# 大洗研究所廃棄物管理事業変更許可申請における 審査会合の質問回答

令和4年7月25日  
国立研究開発法人日本原子力研究開発機構  
高速炉・新型炉研究開発部門 大洗研究所  
環境保全部

核燃料施設等の新規制基準適合性に係る審査会合(第444回)(令和4年6月6日)において、日本原子力研究開発機構大洗研究所廃棄物管理施設に係る事業変更許可申請について概要説明を行い、3件の質問事項を得た。

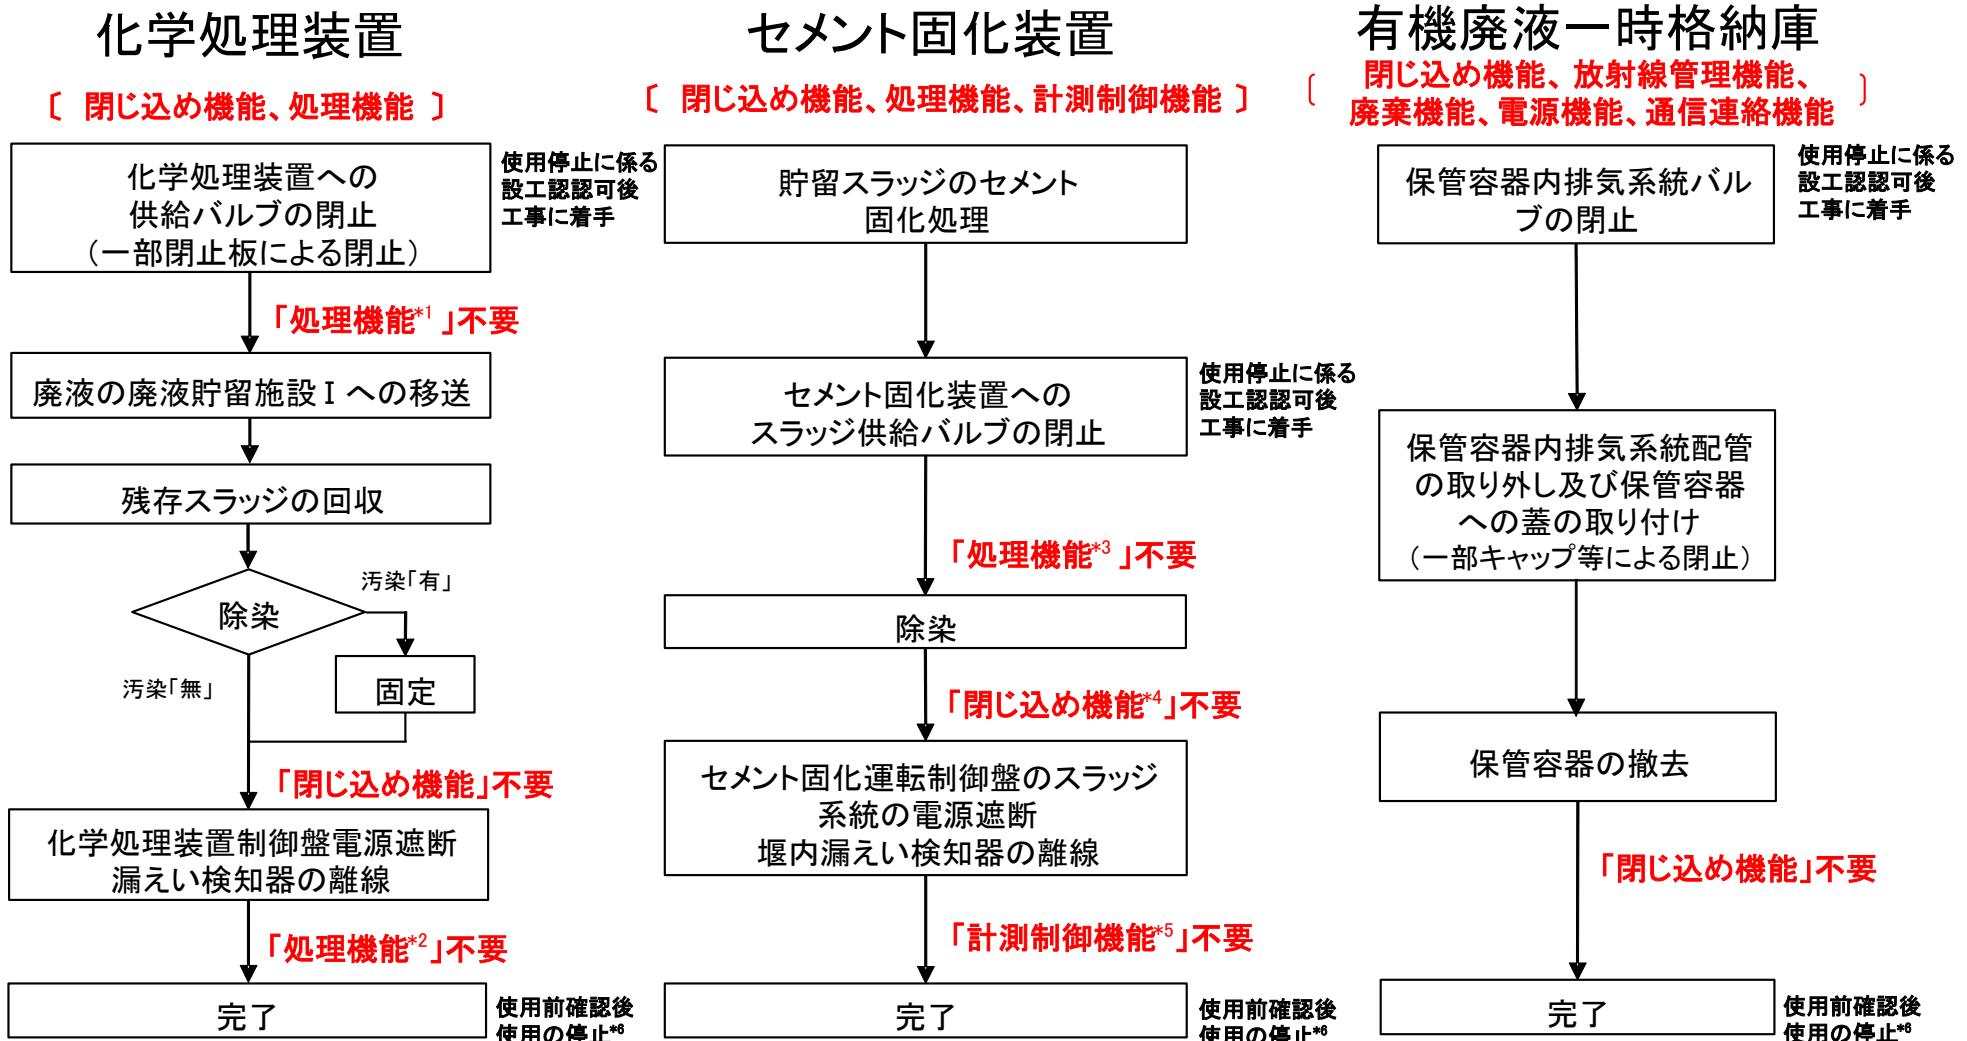
有機廃液一時格納庫及び化学処理装置(一部)の使用の停止について、今後の工事工程、方法及び設工認の申請時期を明確にすること。

有機廃液一時格納庫及び化学処理装置等の使用を停止する場合は、使用停止の措置に係る使用前確認が完了しなければ廃棄物管理施設の新規制基準の適合確認が完了しないことから、使用前確認は、新規制基準の適合確認の完了前もしくは同時とすることが必要である。

有機廃液一時格納庫の使用停止については、 $\beta \cdot \gamma$  固体処理棟Ⅲの有機溶媒貯槽が液体廃棄物の受入れ施設として使用前確認を完了する前に工事に着手した場合、受入れ施設がなくなり、有機廃液の受入れができなくなる。受入れできない期間を可能な限り短縮するため、使用前事業者検査を他の設備と同時に受験できるように工事期間(約2か月)を考慮し、使用停止のための工事に着手する。

化学処理装置等の使用停止については、処理対象の廃液の処理が廃液蒸発装置Ⅰで実施可能であるため、使用停止に係る設工認及び保安規定の認可をもって使用停止のための工事に着手する。

化学処理装置等の使用停止は、竜巻対策としての本設工認における適合性確認と関連していることから、使用停止に係る設工認は、現在申請中の設工認を補正し対応する。また、有機廃液一時格納庫も併せて補正する。
